**Lista di controllo per la valutazione preliminare  
(art. 6, comma 9, D.Lgs. 152/2006)**

**Porto commerciale di Salerno - Lavori di prolungamento del molo di sopraflutto e di salpamento del tratto terminale del molo di sottoflutto – CUP F59F11000100001**

**Progetto Esecutivo - Soluzione di Variante**

Figura 2 – Progetto Esecutivo: stralcio planimetrico e sezione Y-Y della pista provvisoria di collegamento tra molo esistente e cassone n°4

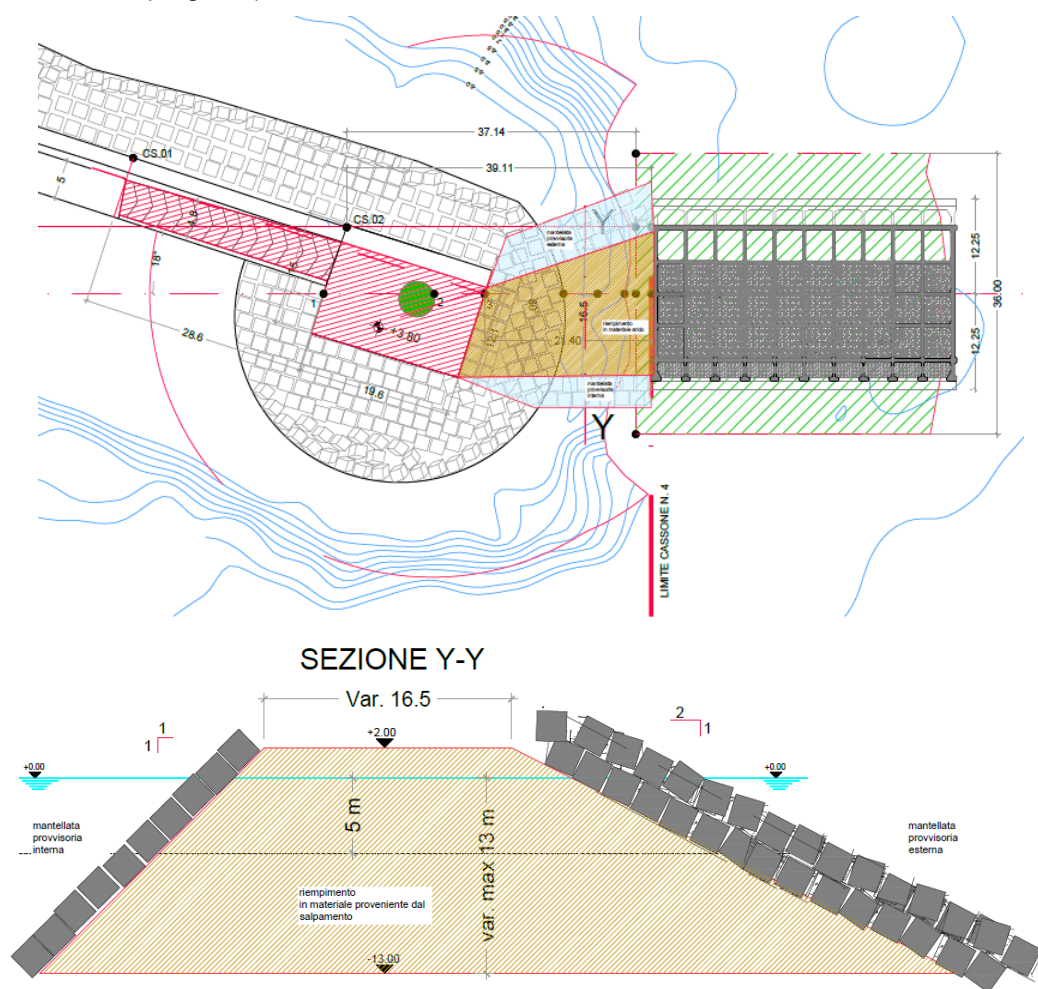
- Riduzione della movimentazione di materiale arido e dei relativi impatti ambientali, in quanto il raccordo tra il cassone n°4 e la testa del Molo di Sopraflutto esistente verrà realizzato con una opera a gettata con sovrastante sovrastruttura e pertanto non è più necessaria la realizzazione di una pista provvisoria di collegamento con il cassone n°4 per il riempimento delle celle dei cassoni da terra

nonché il successivo trasferimento del materiale costituente la pista provvisoria per il riempimento delle celle dei cassoni (vedi gestione delle terre e rocce da scavo all'interno della Tabella "5 – Caratteristiche del progetto");

Figura 8 - Progetto Esecutivo: Prolungamento Molo Soprattutto – sezione G-G

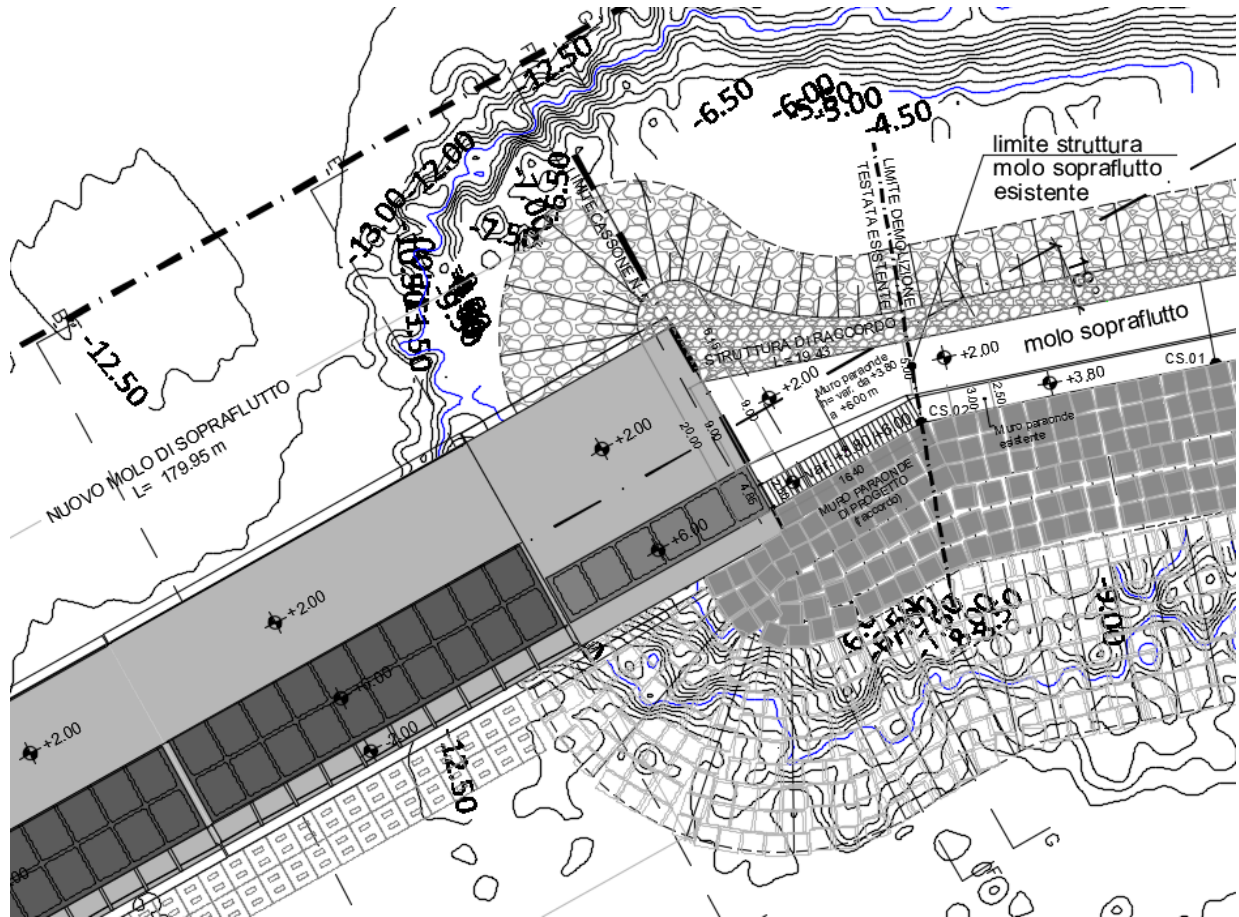
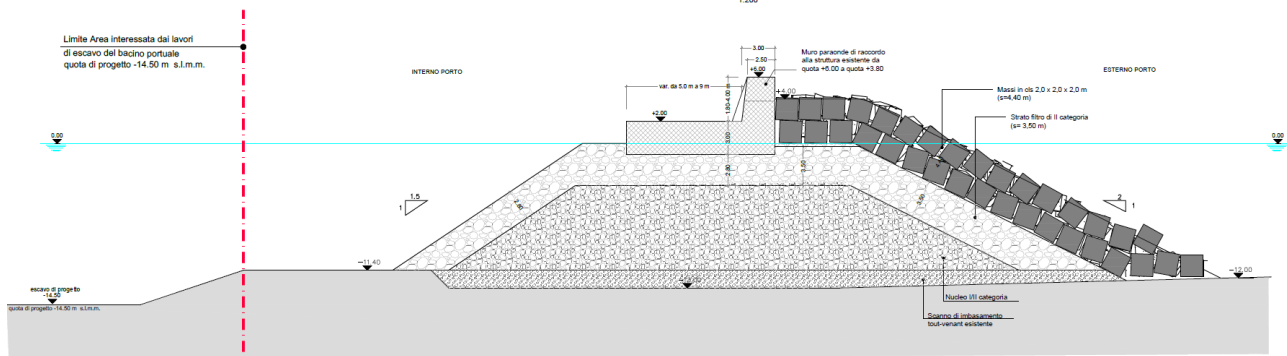
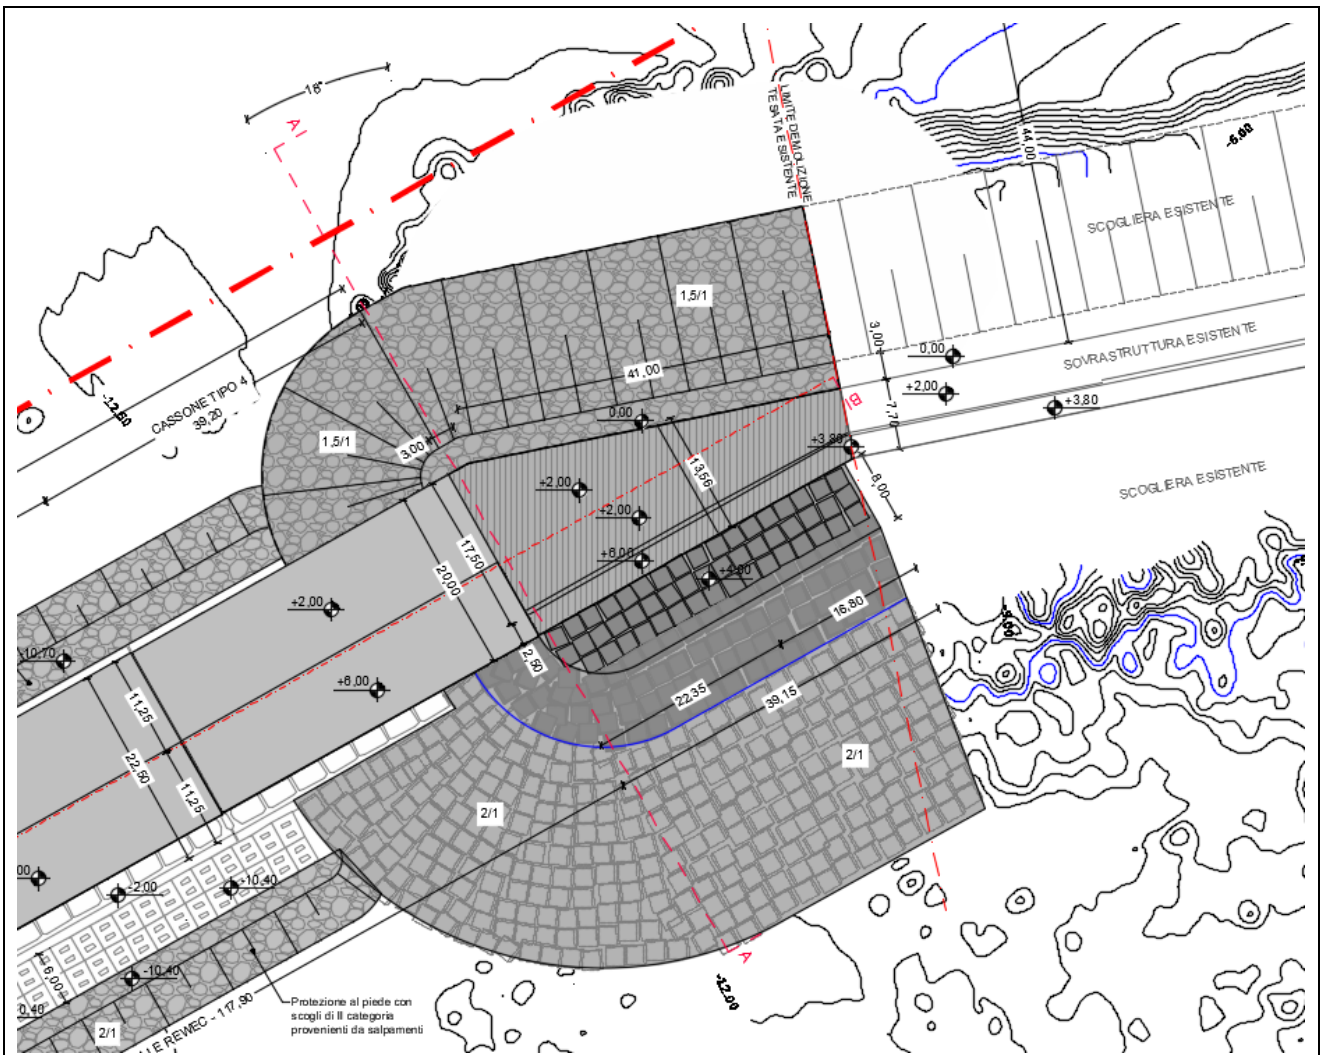
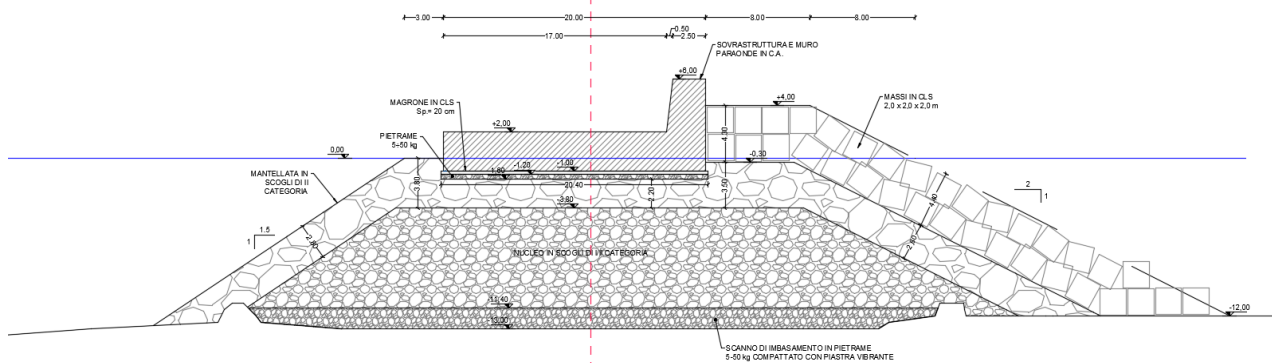
La Soluzione di Variante riguarda la sostituzione del cassone n.5 di collegamento tra il cassone n°4 e la testa del Molo di Sopraflutto esistente in favore di un raccordo realizzato con una opera a gettata con sovrastante sovrastruttura in c.a., analogo a quello già previsto nel Progetto Esecutivo nella zona di raccordo tra il cassone n.5 e il molo esistente (tratto di lunghezza pari a 19,43 m). Pertanto, si tratta di una rimodulazione del previsto raccordo tra opera esistente e nuovo prolungamento.

In particolare, per il tratto di raccordo si prevede la realizzazione di un nucleo in scogli di I/II categoria con berma a quota +3,60 m posto su uno scanno di imbasamento in pietrame 5-50 kg e la successiva posa di uno strato in scogli di II categoria con pendenza 1,5/1 lato porto e berma a quota -0,30 m. La protezione lato mare è garantita mediante una mantellata con massi in cls 2,0x2,0x2,0 m, con berma di larghezza 8,00 m posta a quota +4,00 m e pendenza 2/1.

Figura 12 – Soluzione di Variante: Prolungamento Molo Sopraflutto – stralcio planimetrico conoide di testata

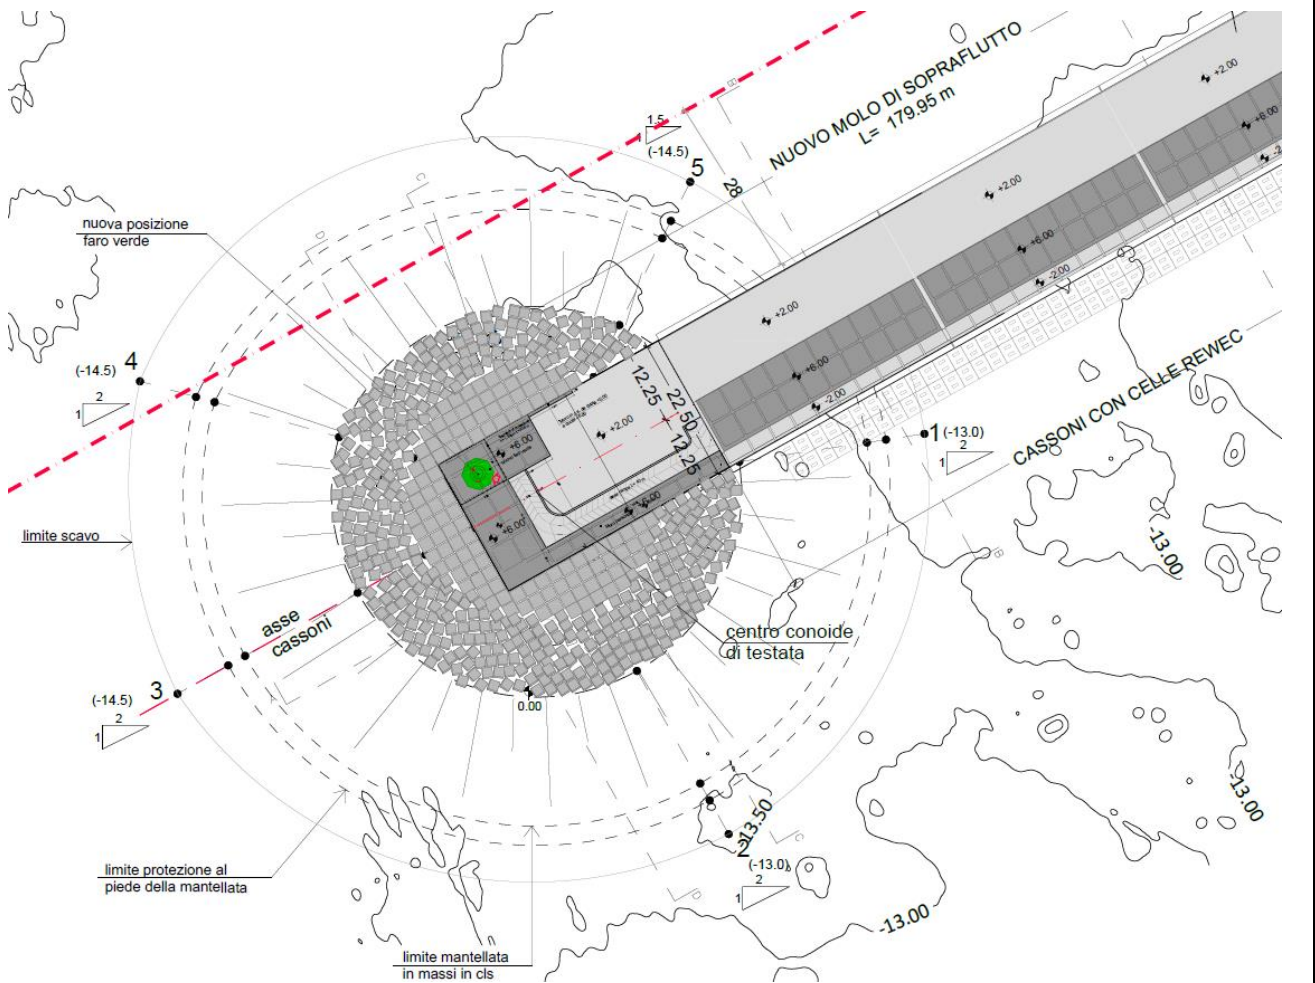
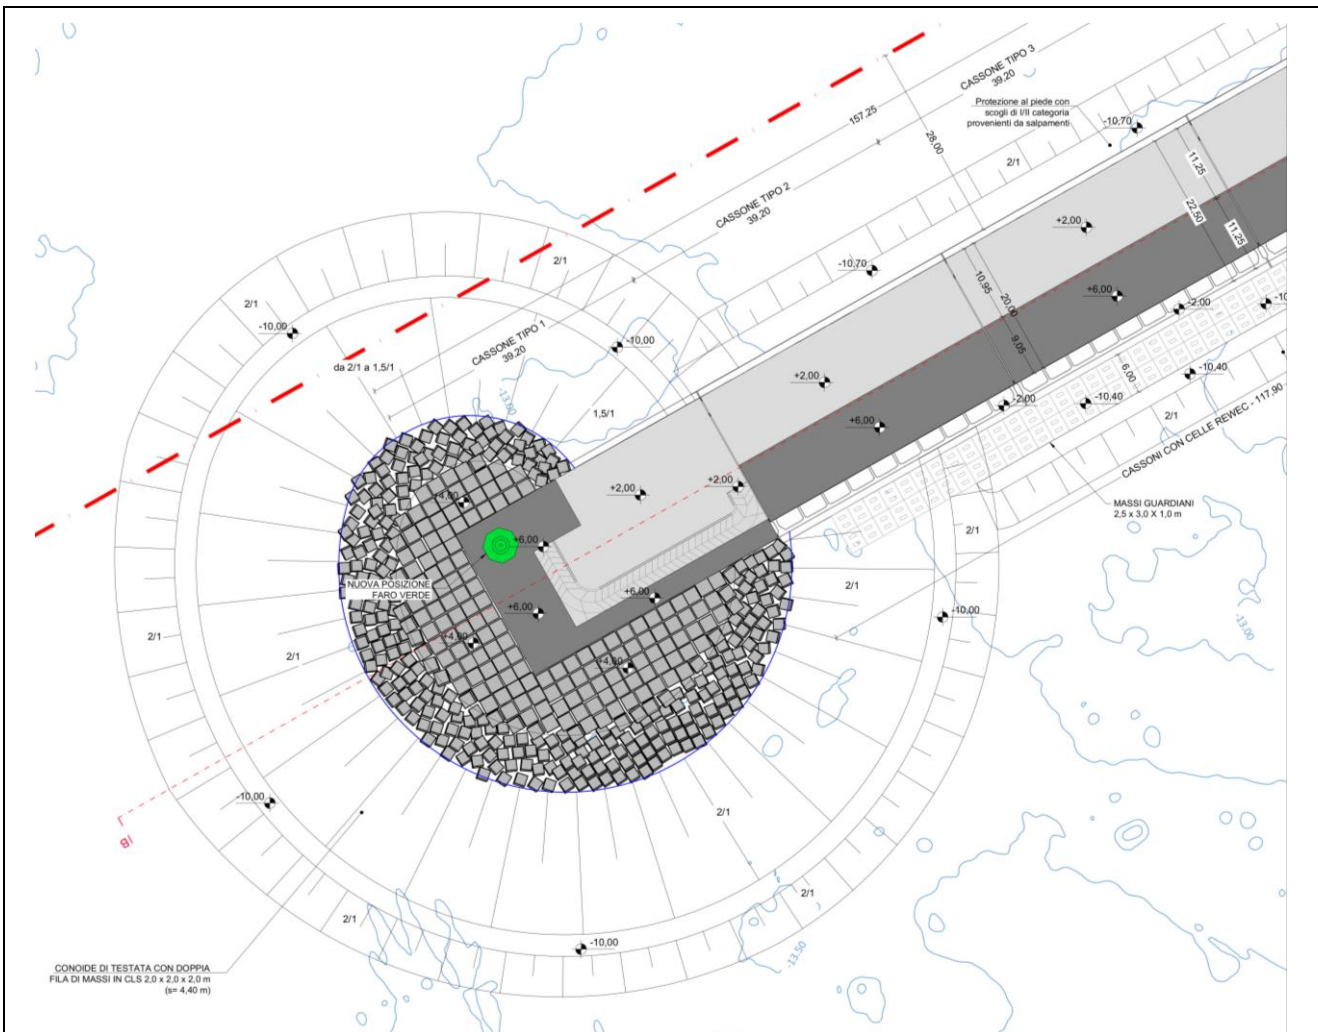
Un'altra modifica riguarda l'ottimizzazione del conoide di testata, garantendo un bilancio dei materiali leggermente in diminuzione rispetto a quello previsto nel Progetto Esecutivo. In particolare, si prevede:

- un abbassamento della quota della berma da quota +6,00 m s.l.m.m. a quota +4,00 m s.l.m.m. e un allargamento della stessa in modo tale da mantenere invariata l'impronta del piede della mantellata;
- una riduzione dell'opera a gettata nella parte interna in corrispondenza del prospetto lato porto del cassone cellulare n°1.
